# 1 – Présentation du projet

- Marché d'exécution
- Renforcement d'ouvrage
- Montant total: 9,5 M€
- Part BYTPRF: 7,9M€

CHANTIER : 1917GVSL Mauves sur Loire  
 Note technique : NTCB/ INDICE : A  
 Titre : Fiche de réception maquette BIM  
 Etabli par : BOULET, Vianney  
 Vérifié par : RYCKAERT, Laurent  
 Date : 19/11/2019

Extrait maquette

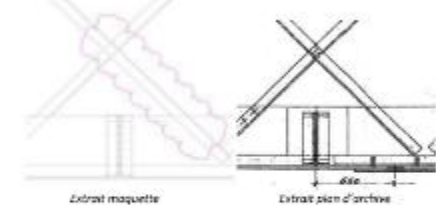
Nous constatons des décalages conséquents entre les plans d'arche l'ensemble est aligné. Cela ne se Pourriez-vous mettre à jour le modèle en conséqua

D'autres part, nous constatons des inversions de sens dans les cornières.

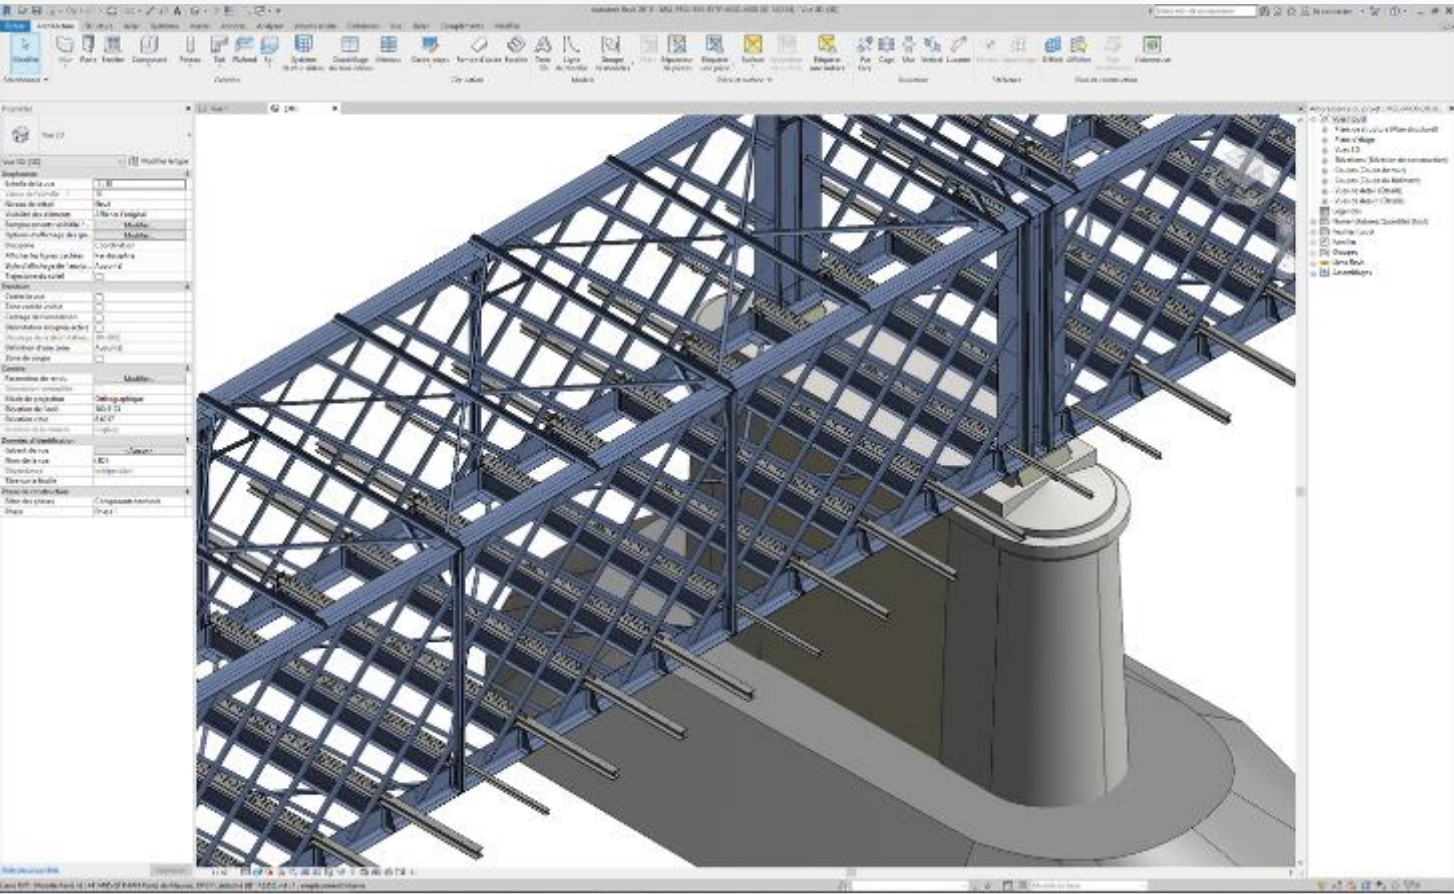
Toujours d'après le rapport d'inspection, il semble qu'il y ait davantage de travées en voutains béton que ce qui est représentés sur la maquette. A savoir :

- T1 : voutains brique + béton (uniquement en brique sur la maquette)
- T2 : voutains brique + béton (uniquement en brique sur la maquette)
- T3 : voutains béton (en brique sur la maquette)
- T4 : voutains béton (en brique sur la maquette)
- T5 : voutains béton ok
- T6 : voutains brique ok
- T7 : voutains brique ok
- T8 : voutains brique ok
- T9 : voutains brique ok
- T10 : voutains brique ok
- T11 : voutains brique ok

- T12 : voutains brique ok
- T13 : voutains béton (en brique sur la maquette)

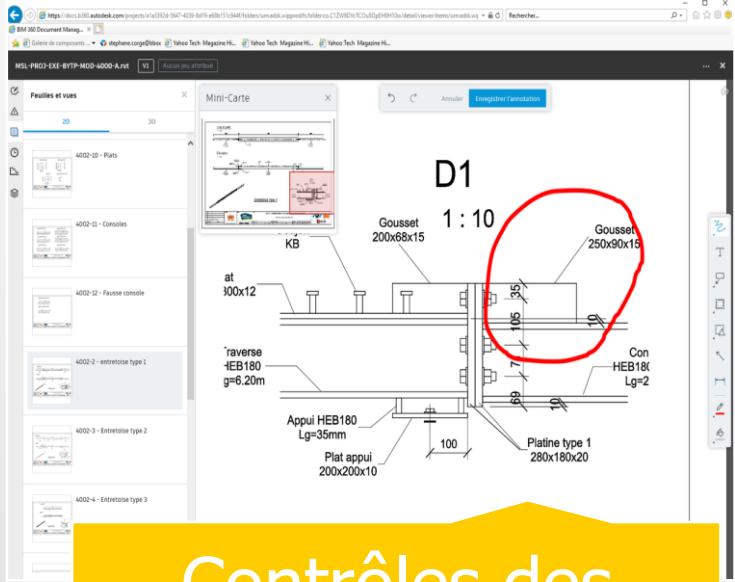
- 1) Sur les pièces de pont en fausses consoles → rajouter rôle pour coffrage d'aviage

- 2) Élargir la platine pour rattraper l'office de coffrage perdu

- 3) La dalle de LIP fait le même axe que la pièce de pont. On ne peut pas raccourcir les pièces de pont d'environ 40mm ? Ça permettra que les platines fassent office de maque pour la pose des arive. Cela correspond à la même configuration que l'heure qui me permet beaucoup plus s'ajuger en terme de pose en œuvre.
